# VKM 22380 / VKM 22385

Teknisk Bulletin – Januari 2010

PSA / FIAT / RENAULT / OPEL / VAUXHALL / SEAT – Sofim motorer

**FÖRÄNDRAD DESIGN FRÅN OE OCH SKF**

VKM 22380  
VKM 22385

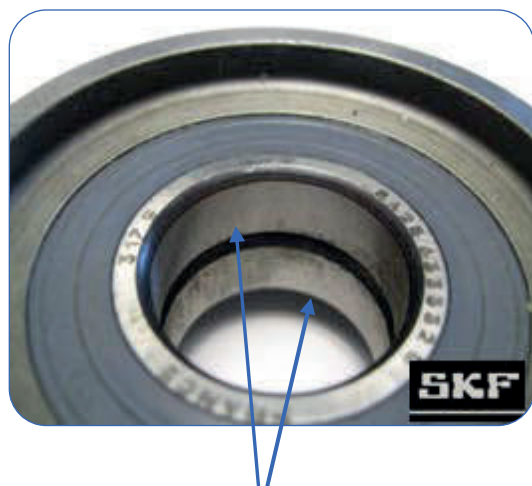
Ovanstående biltillverkare har ändrat utförandet på två löprullar → SKFs motsvarande artikelnummer: VKM 22380 och VKM 22385.

För att följa OE har SKF ändrat utförandet av sina motsvarande löprullar.

Den dubbla innerringen har ersatts av en innerring för att undvika monteringsproblem.

Tidigare OE/SKF utförande  
Två innerringar

Nytt SKF-utförande  
En innerring

Nytt OE-utförande  
En innerring
